2021埋計発第309号

廃棄物埋設確認申請書の変更について

(1号廃棄物埋設地)

確認事項の判定基準に係る記載の誤りがあるため、その他確認された誤記とあわせ記載の適正化を行う。また、添付書類六の「廃棄物埋設施設等に係る品質マネジメントシステムに関する説明書」について、関係する工事主管箇所の業務及び関連規程類の記載が網羅的となるよう記載の適正化を行う。

図 6-3.1 工事及び検査に係る組織

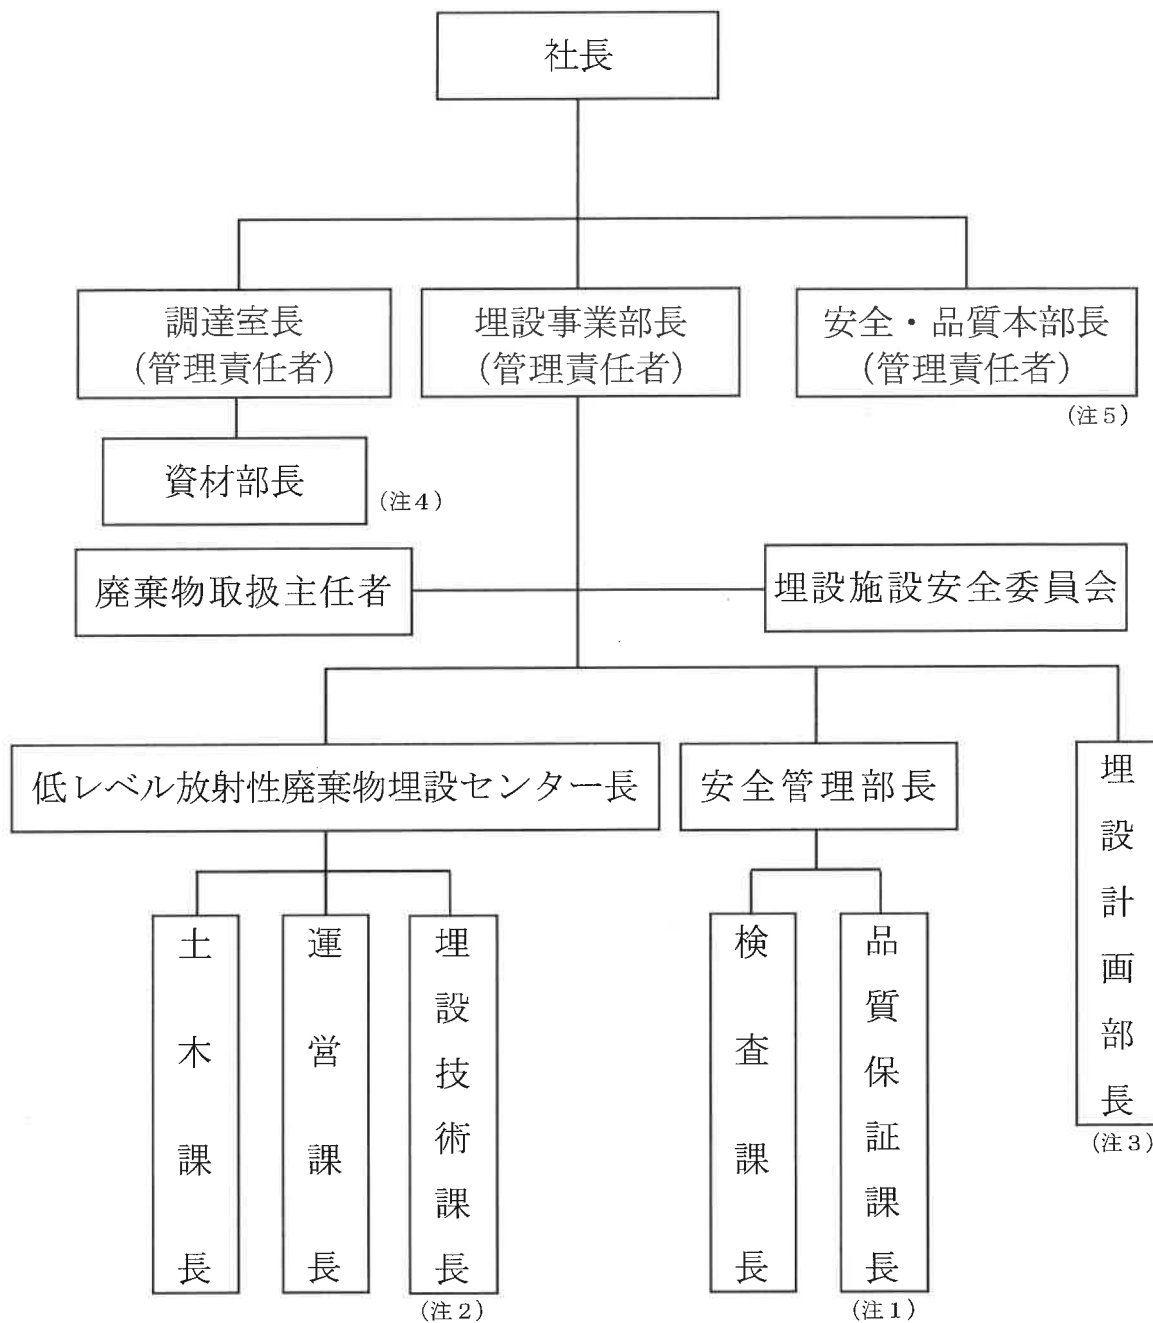
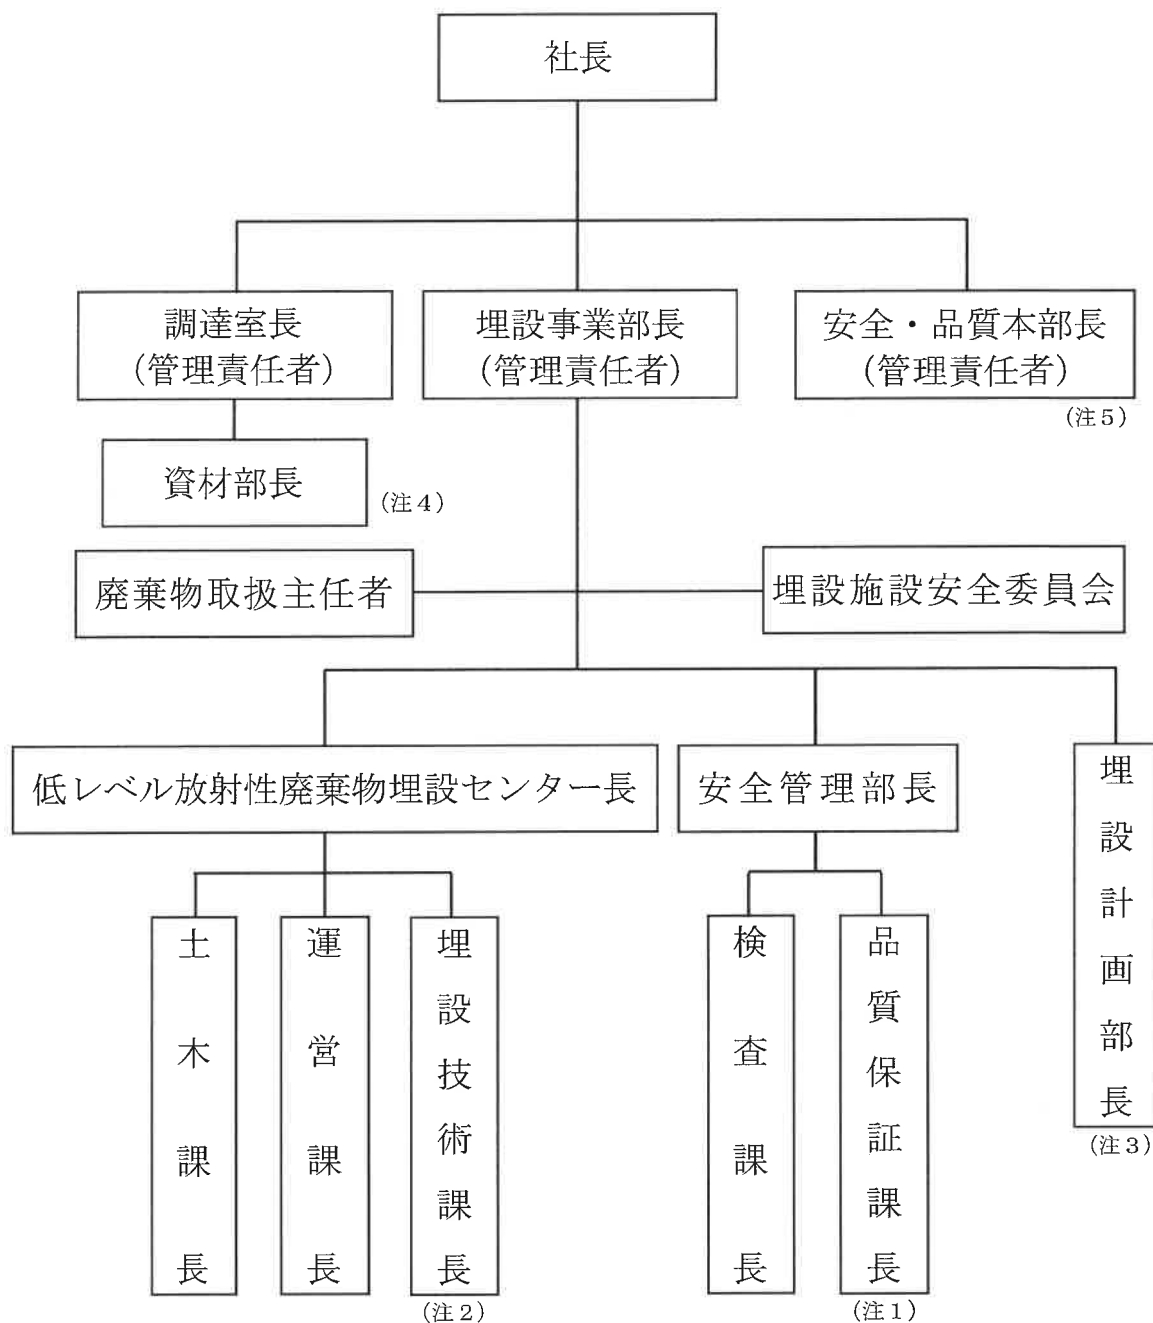
頁 (変更後)	頁行 (変更前)	変更後	変更前
添付書類六 6-3 図	添付書類六 6-3 図 注釈	<p>注1：品質マネジメントシステムを管理する箇所の長</p> <p>注2：確認期日届を提出する箇所の長</p> <p>注3：施設確認申請に係る総括を主管する箇所の長</p> <p>注4：契約を主管する箇所の長</p> <p>注5：調達先に対する監査を主管する箇所の長</p> <p>別添-11に示すとおり。</p>	<p>注1：品質マネジメントシステムを管理する箇所の長</p> <p>__2：確認期日届を提出する箇所の長</p> <p>__3：施設確認申請に係る総括を主管する箇所の長</p> <p>__4：契約を主管する箇所の長</p> <p>__5：調達先に対する監査を主管する箇所の長</p> <p>別添-12に示すとおり。</p>
添付書類六 6-6 図	添付書類六 6-6 図	<p>図6-3.2 工事及び検査の繋がり</p> <p>別添-13に示すとおり。</p>	<p>同左</p> <p>別添-14に示すとおり。</p>
添付書類六 6-7	添付書類六 6-7 上から6行目 ～11行目	<p>3.3.1 工事へのインプット情報の具現化</p> <p>工事を主管する箇所の長は、「廃棄物埋設事業変更許可申請書」に記載する「設計の基本的方針」に基づき、適合性確認対象設備に対する廃棄物埋設施設技術基準への適合性を確保するため、工事の実施に必要な要求事項を具現化する。</p> <p>別添-15に示すとおり。</p>	<p>3.3.1 工事等へのインプット情報</p> <p>工事を主管する箇所の長及び施設確認申請に係る総括を主管する箇所の長は、「廃棄物埋設事業変更許可申請書」に記載する「設計の基本的方針」に基づき、以下の業務を実施する。</p> <p>(1) 工事へのインプット情報の具現化</p> <p>工事を主管する箇所の長は、適合性確認対象設備に対する廃棄物埋設施設技術基準への適合性を確保するため、工事の実施に必要な要求事項を具現化する。</p> <p>別添-16に示すとおり。</p>

- 注 1 : 品質マネジメントシステムを管理する箇所の長
- 注 2 : 確認期日届を提出する箇所の長
- 注 3 : 施設確認申請に係る総括を主管する箇所の長
- 注 4 : 契約を主管する箇所の長
- 注 5 : 調達先に対する監査を主管する箇所の長

- 注1：品質マネジメントシステムを管理する箇所の長
- 注2：確認期日届を提出する箇所の長
- 注3：施設確認申請に係る総括を主管する箇所の長
- 注4：契約を主管する箇所の長
- 注5：調達先に対する監査を主管する箇所の長
